ZARZĄD DRÓG POWIATOWYCH W SŁUPSKU

ZDP-GIZ.2611.14-8.2021

ZMIANA TREŚCI SWZ oraz ZMIANA TERMINU SKŁADANIA I OTWARCIA OFERT

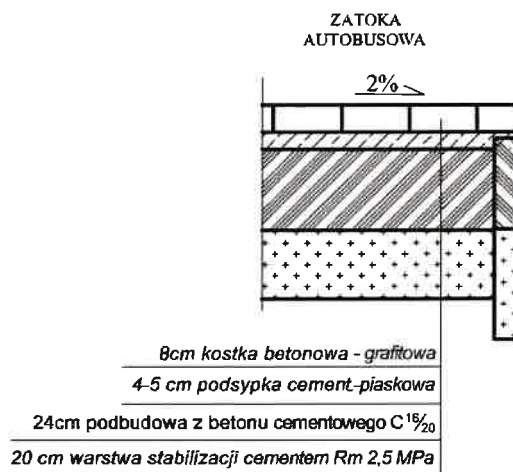
W zadaniu nr 4 w załączonym przedmiarze brakuje pozycji dotyczących wykonania konstrukcji w-w na zatoce autobusowej – w pozycji 33 widnieje tylko kostka betonowa. Prosimy o uzupełnienie. Zgodnie z projektem:

Wprowadzono zmiany w załącznikach przedmiaru robót i kosztorysu ofertowego w postaci dodania działu nr 3.5. z poz. 25.1. i 25.2. uwzględniającymi konstrukcję podbudów na zatoce autobusowej.
